SERVICE INFORMATION NO. SI 42-076/1

Thielert TAE Service Bulletin TM TAE 125-1006 P1, Rev. 1
ATA-Code: 72-00

<u>Technische Mitteilung Nr. / Datum:</u>	TM TAE 125-1006 P1, Rev. 1 / 30.05.2008
<u>Service Bulletin No. / Date:</u>	TM TAE 125-1006 P1, Rev. 1 / May 30, 2008
<u>Betrifft:</u>	Austausch Kupplung
<u>Subject:</u>	Replace Clutch
<u>Betroffenes Luftfahrtgerät:</u>	TAE 125-02-99 (CENTURION 2.0)
<u>Type affected:</u>	TAE 125-02-99 (CENTURION 2.0)
<u>Betroffene Geräte-Nr.:</u>	Kupplung mit der Teilenummer 05-7211-K000304. Die verbaute Kupplung ist in den Motor- und Wartungsunterlagen des entsprechenden Motors aufgeführt.
<u>Models affected:</u>	Clutch with P/N 05-7211-K000304. The installed clutch is listed in the Engine and Maintenance Records of the appropriate Engine.
<u>Einstufung:</u>	Kategorie P1 – Sicherheit
<u>Classification:</u>	Category P1 – Safety
<u>Ausführung bis:</u>	Austausch Kupplung TSI von 0 Std. bis 50 Std.: Nach 50 Std. (TSI) Austausch Kupplung TSI von 51 Std. bis 300 Std.: Weiterer Betrieb ist nur für den Überführungsflug zum nächsten Wartungsbetrieb gestattet, um die in dieser Technischen Mitteilung genannten Maßnahmen durchzuführen. Dieser Flug ist limitie

Bild 1 / Fig. 1

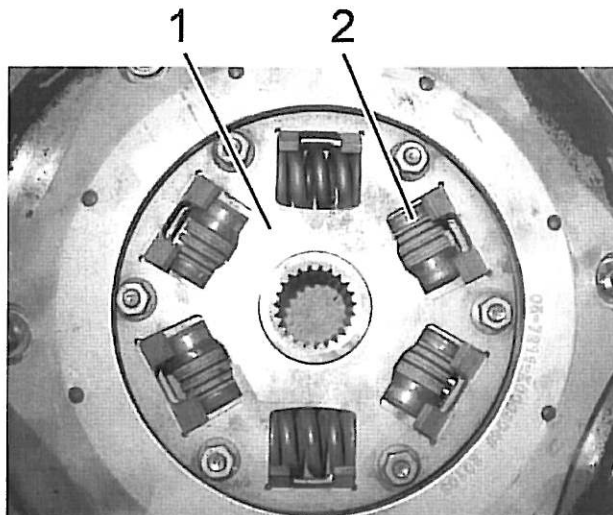
Reason: Possible fractures of the clutch disk springs.

1. Remove the gearbox in accordance with the current Repair Manual RM-02-02, Chapter 72-10.01.
2. Check P/N of the installed clutch.

◆ Note: This Service Bulletin must be only accomplished, if a clutch with P/N 05-7211-K000304 is installed.

3. Replace the clutch in accordance with the current Repair Manual RM-02-02, Chapter 72-10.02.
